Dotyczy postępowania o udzielenie zamówienia prowadzonego w trybie przetargu nieograniczonego, którego przedmiotem jest „**Rozbudowa Domu Ludowego wraz z przebudową części istniejącej o łącznej kubaturze 4.551 m³ w miejscowości Zawada, gmina Tomaszów Mazowiecki**”

**WYJAŚNIENIE Nr 1
TREŚCI SPECYFIKACJI ISTOTNYCH WARUNKÓW ZAMÓWIENIA
Znak sprawy RZ.271.3.2013**

ROZDZIELNICA
DLA OŚR ZDROWIA I STRAŻY

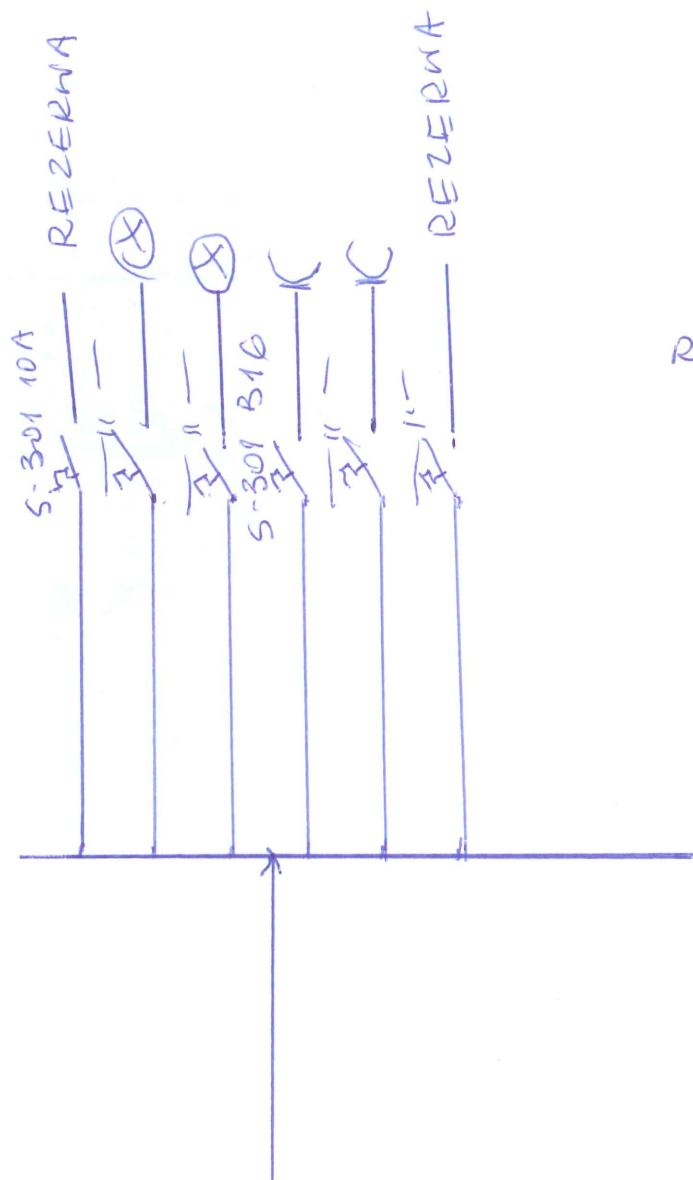
Proszę o zamieszczenie schematów rozdzielnic elektrycznych.

Schemat rozdzielnic głównej Tp został przedstawiony w zał. nr 12b do SIWZ, schemat rozdzielnic do pomieszczeń gabinetów i garaży (poz. 21 przedmiar – zał. nr 11b do SIWZ) stanowi załącznik do wyjaśnienia.
